OFÍCIO N° 218/2022

Ref.: Encaminhamento de Projeto de Lei nº060/2022 de 04 de agosto de 2022.

**PROJETO DE LEI N.º 060/2022.**  
**DE 04 DE AGOSTO DE 2022.**

**Fly n.º 0013946/2022**

**2) Avenida Brasil nº 423- nº de série: 1120 000045- nº INMETRO 13029985:**

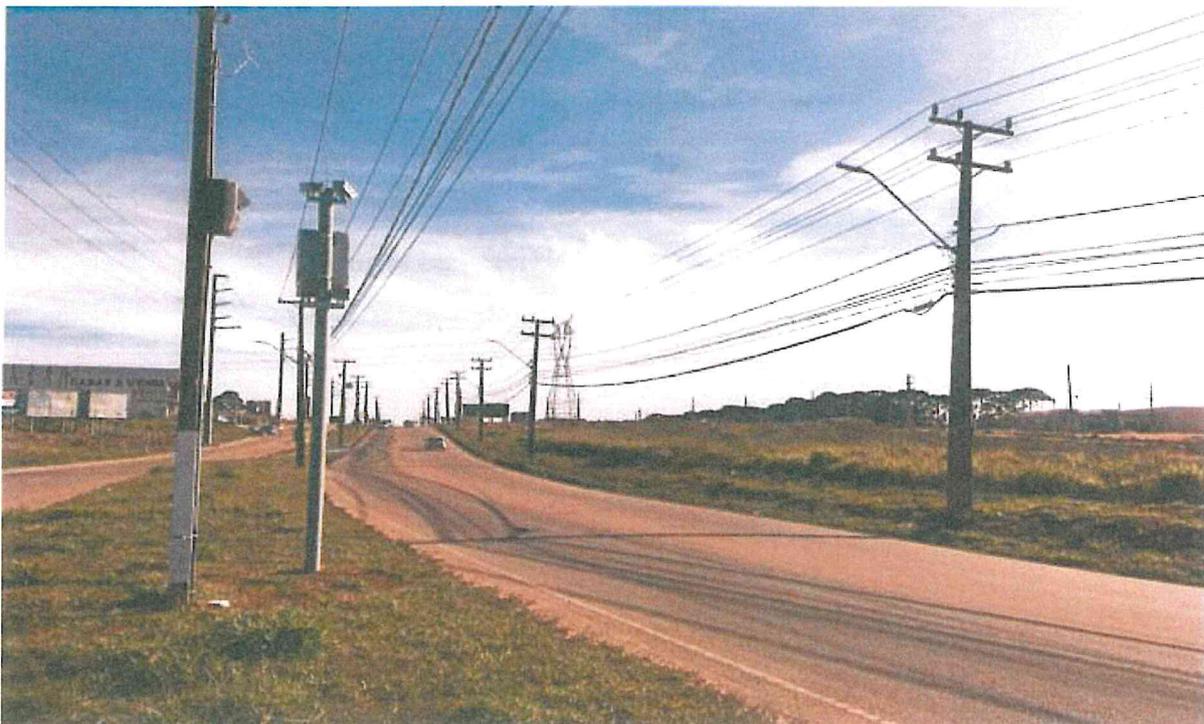
- i) Isso porque o estudo classifica a via como urbana arterial, ou seja, cuja velocidade máxima permitida seria de 60km. No entanto, o controlador de velocidade foi instalado com velocidade de 40km, se equiparando a verdadeiro redutor pontual de velocidade, mas não pela quantidade de acidentes no local; pela descrição de fatores de risco; ou histórico das medidas de engenharia adotadas antes da instalação do equipamento- exigências previstas na Resolução nº 798/2020 quando da necessária redução de velocidade em trecho crítico- mas sim sob o fundamento exclusivo e singelo de propiciar maior segurança daqueles que trafegam pela via.

Ou seja, sem qualquer relação com o art. 6º, inciso II da já mencionada Resolução que determina a comprovação através do estudo técnico dos índices de acidentes ou locais onde haja vulnerabilidade dos usuários da via, de modo a se comprovar a necessidade de redução pontual da velocidade.

- ii) Como já suscitado no parecer de mov. 4, não foram instaladas as placas R-19 junto aos controladores/redutores de velocidade, violando diretamente o disposto no §2º, do art. 10 da Resolução nº 798/2020, não havendo informação ainda quanto à observância da distância mínima exigida quando da instalação das placas R-19 ao longo da via até o equipamento eletrônico, nos termos do art. 11 e seus parágrafos, sendo importante destacar a determinação do ANEXO IV:

**3) Avenida Brasil nº 1995- nº de série: 1120 000048- nº INMETRO 13689048:**

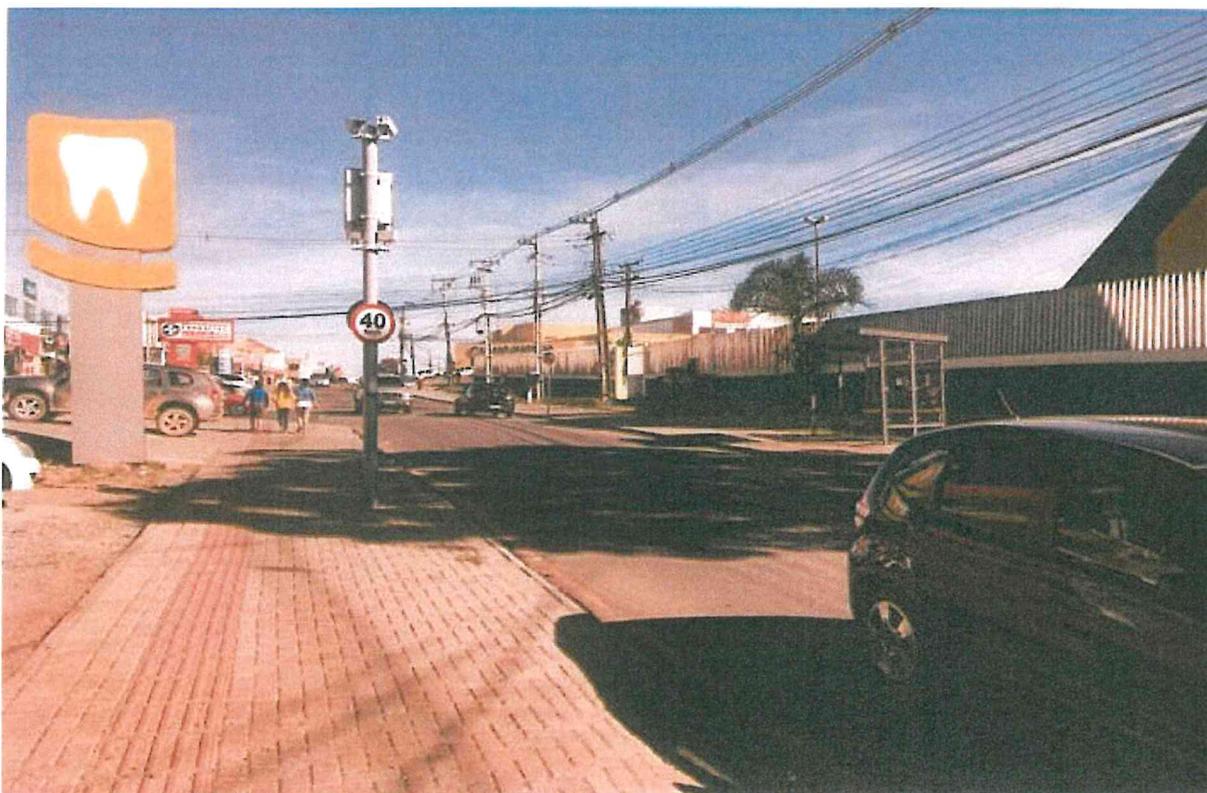
Não foram observadas irregularidades.

**10) Avenida Nossa Senhora Aparecida nº 540- nº de série: 1120 000052- nº INMETRO 13029990:**

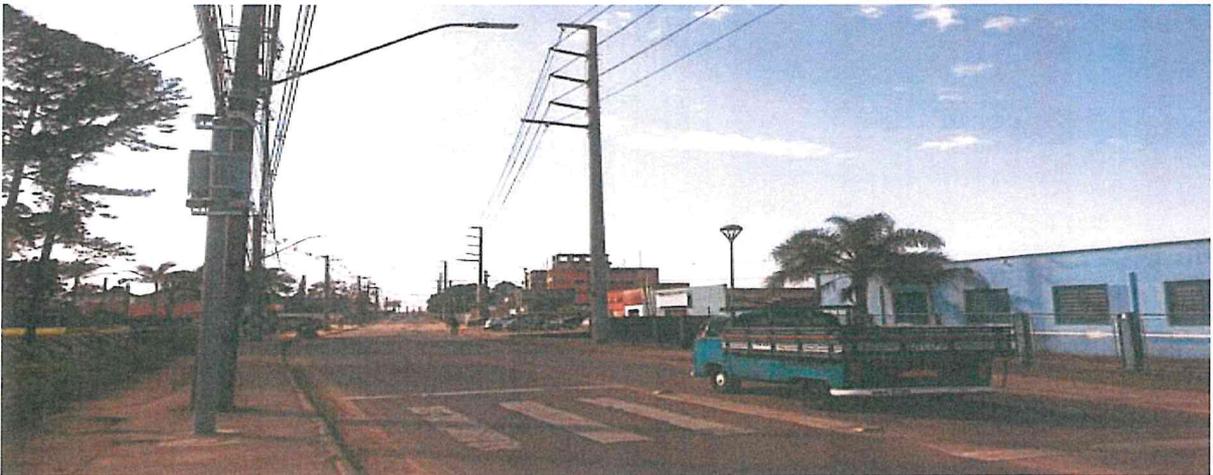
Ou seja, do simples cotejo entre os requisitos exigidos pelo Anexo II da Resolução do CONTRAN e o Estudo Técnico publicizado na página da Prefeitura Municipal, possível constatar a inobservância no referido documento da previsão legal existente.

- ii) Como já suscitado no parecer de mov. 4, não foram instaladas as placas R-19 junto aos controladores de velocidade, violando diretamente o disposto no §2º, do art. 10 da Resolução nº 798/2020.

- iii) Por fim, analisando as imagens do local, possível constatar que o redutor de velocidade foi instalado imediatamente após um poste de energia elétrica, inviabilizando ou no mínimo dificultando sua visualização em um dos sentidos da via, o que também é vedado pelo §4º, do art. 6º, do mesmo diploma legal.

**20) Rua Santo Agostinho nº 429- nº de série: 1120 000043- nº INMETRO 13689056:**

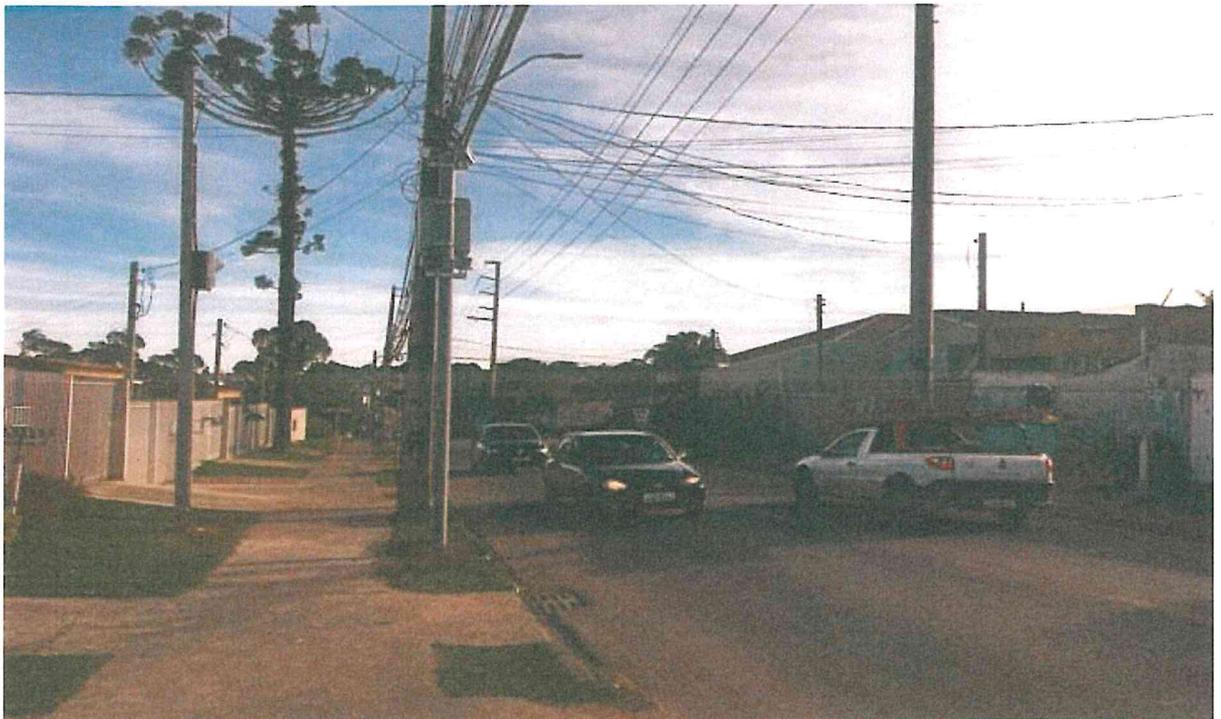
- i)** Como já suscitado no parecer de mov. 4, não foram instaladas as placas R-19 junto aos controladores de velocidade, violando diretamente o disposto no §2º, do art. 10 da Resolução nº 798/2020, não havendo informação ainda quanto a observância da distância mínima exigida quando da instalação das placas R-19 ao longo da via até o equipamento eletrônico, nos termos do art. 11 e seus parágrafos, sendo importante destacar a determinação do ANEXO IV:

- ii)** Por fim, analisando as imagens do local, possível constatar que o radar foi instalado imediatamente após um poste de energia elétrica, inviabilizando ou no mínimo dificultando sua visualização em um dos sentidos da via, o que também é vedado pelo §4º, do art. 6º, do mesmo diploma legal.

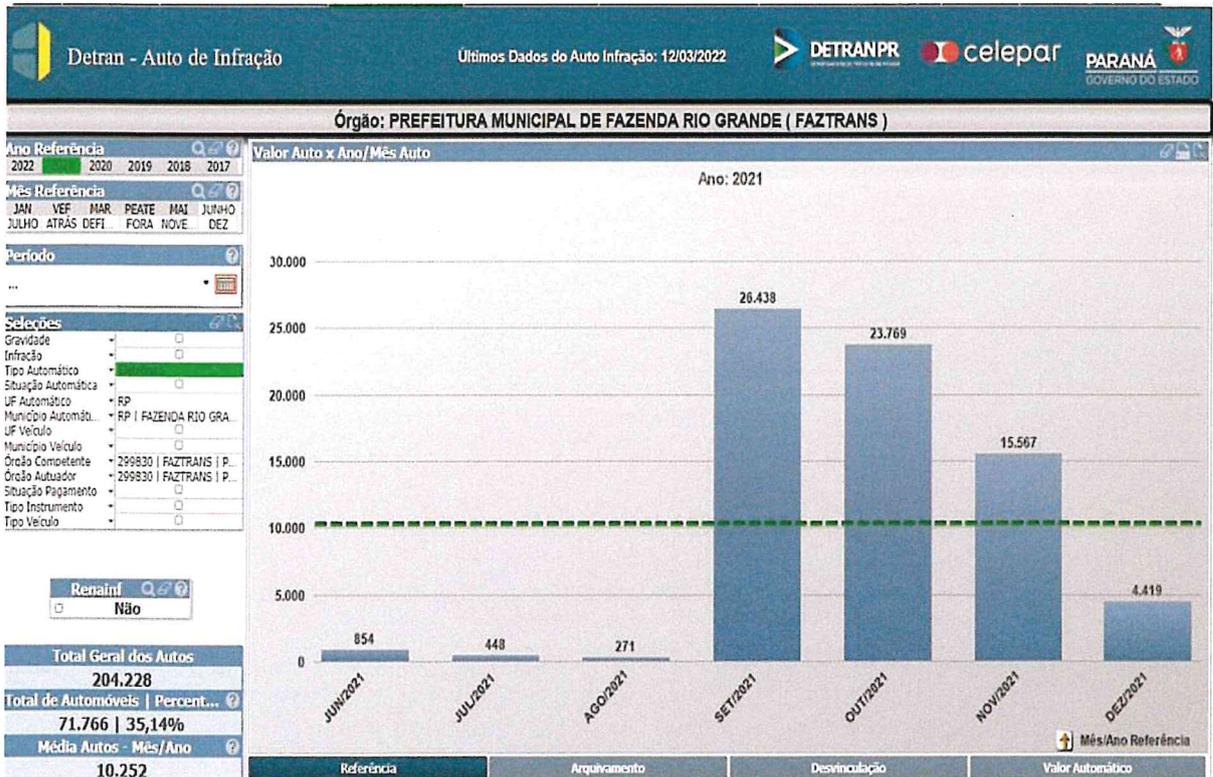
Transportando tais considerações para o caso em comento, o segundo auto de infração gerado entre os pontos abaixo indicados, já deveria ter sido arquivado, de ofício, em razão da distância irregular estabelecida entre os equipamentos:

1) Avenida Francisco Ferreira, nº 3890 – Avenida Francisco Ferreira, nº 4045 com distância de **55m**;

2) Rua Santo Agostinho, nº 220 – Rua Santo Agostinho, nº 429 com distância de **130m**.
